SLTE

Note complémentaire – Réponse à l’avis de la MRAe Projet de Parc photovoltaïque – St-Perdon (40)

Avis de la MRAe n°2024APNA7

Date : 11.03.2024

Raccordement prévu au réseau public d'électricité

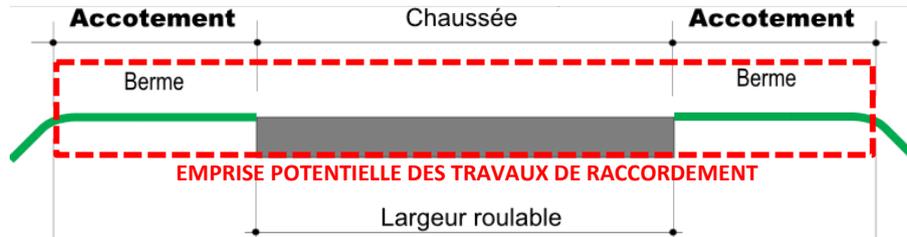
Le projet prévoit un **raccordement électrique** au poste source de Parentis-en-Born situé à 10,9 km du parc (tracé page 41 de l'étude d'impact). **La MRAe rappelle que le raccordement du parc photovoltaïque au réseau public d'électricité fait partie intégrante du projet** et recommande que les enjeux environnementaux liés aux opérations de raccordement soient précisés et fassent l'objet de la mise en œuvre de la séquence Éviter-Réduire-Compenser (ERC). Il en est de même pour les mesures de prise en

Comme il est précisé dans l'étude d'impact : « Le raccordement électrique au réseau sera réalisé en technique souterraine et empruntera des emprises existantes (chemins, pistes ou routes) pour éviter en particulier la création d'une nouvelle trouée et servitude ».

La procédure en vigueur prévoit l'étude détaillée par le Gestionnaire du Réseau de Distribution du raccordement du parc photovoltaïque une fois le permis de construire obtenu, par l'intermédiaire d'une Proposition Technique et Financière (PTF). Le tracé définitif du câble de raccordement ne sera connu qu'une fois cette étude réalisée.

Toutefois, nous pouvons d'ores et déjà annoncer que les futures liaisons électriques seront réalisées en technique souterraine (tranchées), et emprunteront préférentiellement les

emprises des voies et chemins existants du secteur vers le point de raccordement qui sera défini dans l'ODR.

Pour le raccordement entre le site et le réseau, nous supposons d'après les discussions avec ENEDIS que le repiquage sur la ligne HTA existante sera la solution retenue, et par conséquent, un impact d'environ 5 mètres uniquement.
